Ggst.: Windpark Handalm – Energie Steiermark

UVP Genehmigungsverfahren gem. §3 UVP-G

Gesamtgutachten – Zusammenfassende Bewertung

Korrigierte Endfassung

Abb. 3: Lage des Untersuchungsgebiets laut Fachbeitrag Vögel 1003 (BIOME, Abb. 3 Seite 8). Zwei zusätzlich eingezeichnete rote Linien zeigen ungefähr den 700 m Abstand zu WKA. Demzufolge wurde das Untersuchungsgebiet insbesondere Richtung Norden deutlich zu klein bemessen.

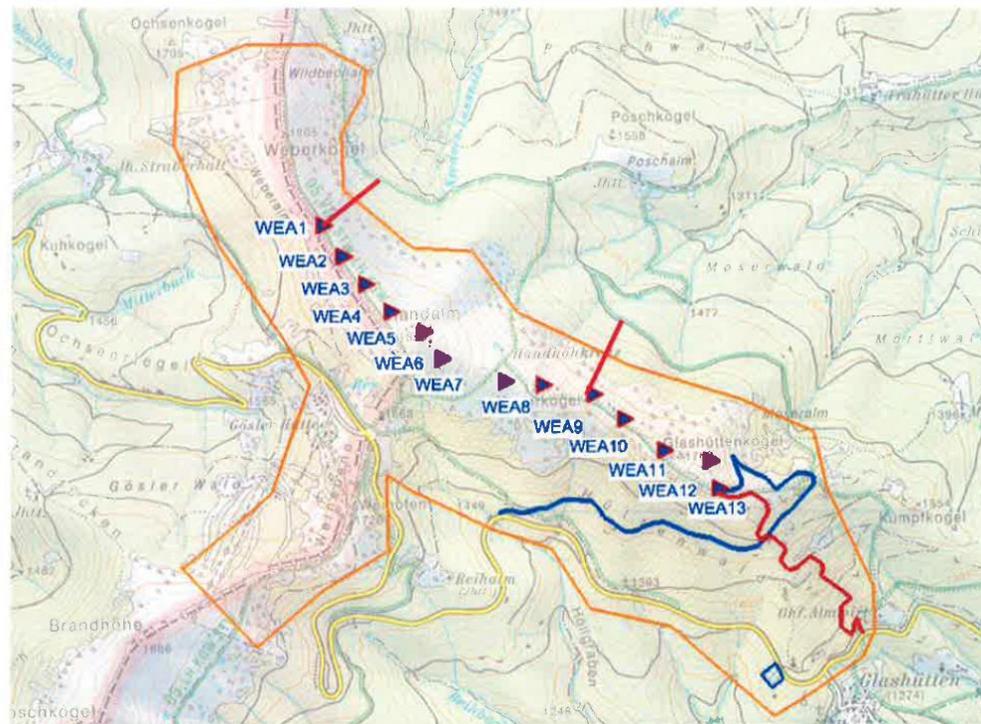
Im gegenständlichen Fachgutachten Vögel wurde das Untersuchungsgebiet deutlich kleiner gewählt; es umfasst bei vielen WKA einen Abstand von deutlich weniger als 700 m (siehe Abb. 3). Damit folgt zwangsläufig, dass eine fachgerechte Beurteilung des Ist-Zustandes nicht erfolgt ist und entsprechend auch die Schlussfolgerungen unzulässig sind.
